**Service Info Nr. 107/21 Vordere Höhenleitwerksaufhängung DG-500 bis W.Nr. 5E119**  
**Service Info No. 107/21 front horizontal tailplane suspension DG-500 up to ser. No. 5E119**

- Gegenstand : Vordere Höhenleitwerksaufhängung  
 Subject : Front horizontal tailplane suspension  
 Betroffen : DG-500 bis W.Nr. 5E119  
 Effectivity : DG-500 up to ser. No. 5E119

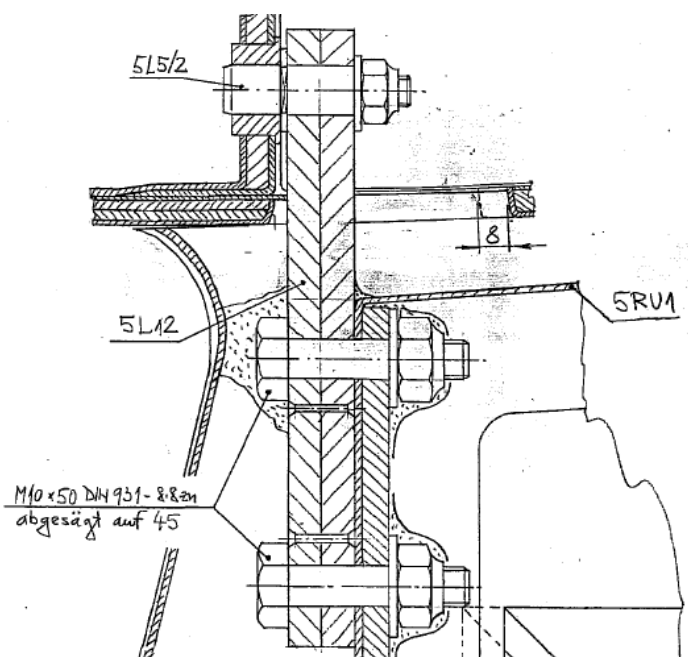
- Vorgang : Ab W.Nr. 5E120 wurde der seitenflossenseitige Aufhängungsbeschlag 5L7 durch den doppelt so dicken Beschlag 5L12 ersetzt. Dadurch wurden auch die Rippe 5Ru4, der Bolzen 5L5/2 und die Befestigungsschrauben entsprechend geändert.  
 Bei einer eventuellen Reparatur sollte der Beschlag auf die neue Version 5L12 geändert werden.

- Reason : From ser .No. 5E120 on the fitting in the fin 5L7 was replaced by a twice as thick fitting 5L12. The rib rib 5Ru4, bolt 5L2/2 and the mounting bolts had to be changed accordingly.

- Hinweise : Der Beschlag 5L12 kann im Gegensatz zur unten stehenden Zeichnung auch aus einem Stück (16 mm dick) bestehen.
- Remarks : Fitting 5L12 may be produced in contrary to the drawing from 1 piece of material (16 mm thick).

- Maßnahmen : Die Teile gemäß Materialliste anstelle der bisherigen Teile im Falle einer Reparatur verwenden.
- Instructions : Use the parts see material list for a repair instead of the existing parts

- Material : 1 x 5L12, 1 x 5L5/2 ab Ausgabe c/change c or later issue, 1 x Rippe/rib 5Ru1, 2 x  
 Material : Schrauben/bolts M10x50 DIN931-8.8 zn,  
 2 x Stopmmuttern/self-locking nuts M10 DIN985-8 zn, 1 x Stopmmuttern/self-locking nuts M8 DIN985-8 zn

Bis W.Nr./up to ser. No. 5E119

ab W.Nr./from ser.No. 5E120 on und bei Änderung bis W.Nr. 5E119/and with change up to ser. No. 5E119
